## 改善箇所説明図

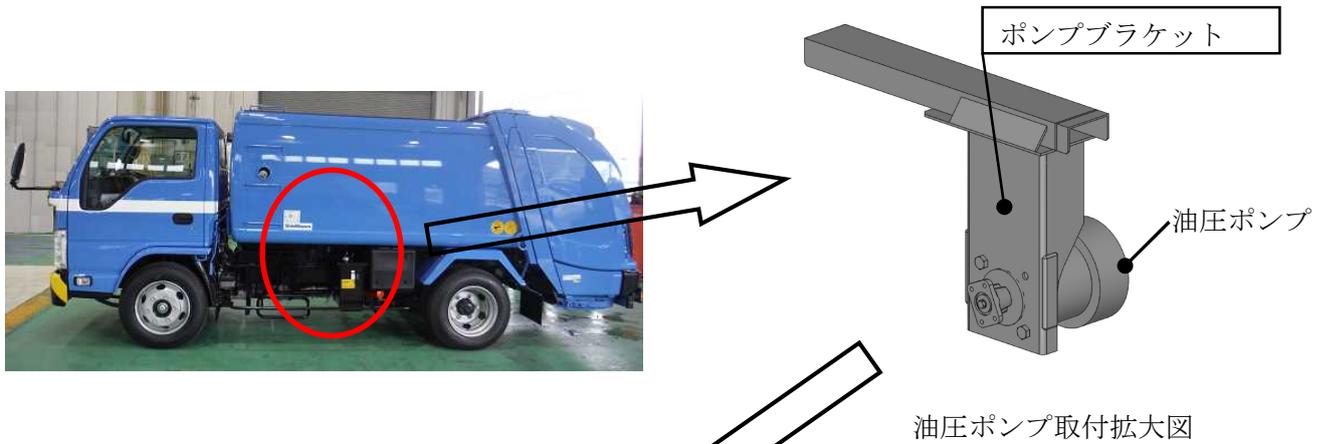
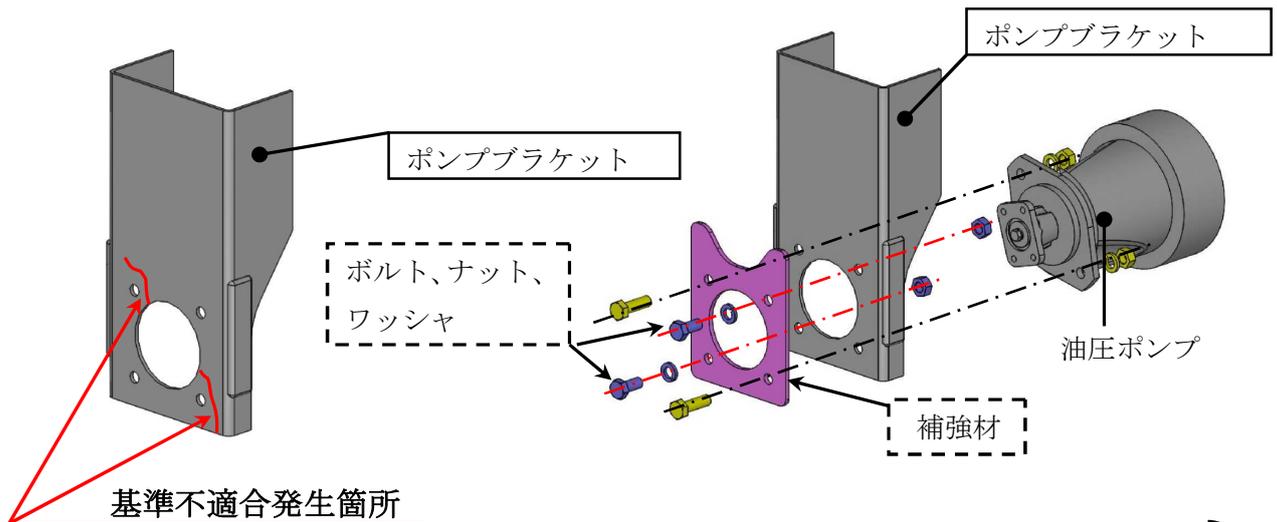
塵芥車において、作業用油圧ポンプの取付ブラケットの強度が不足しているため、走行時等による振動で亀裂が生じるものがある。そのため、そのままの状態で使用を続けると、亀裂が進展し、最悪の場合、当該取付ブラケットが破断し、油圧ポンプが脱落するおそれがある。

全車両、取付ブラケットに補強材を追加する。

なお、取付ブラケットに亀裂がある場合は、亀裂箇所を溶接補修した上で補強材を追加する。
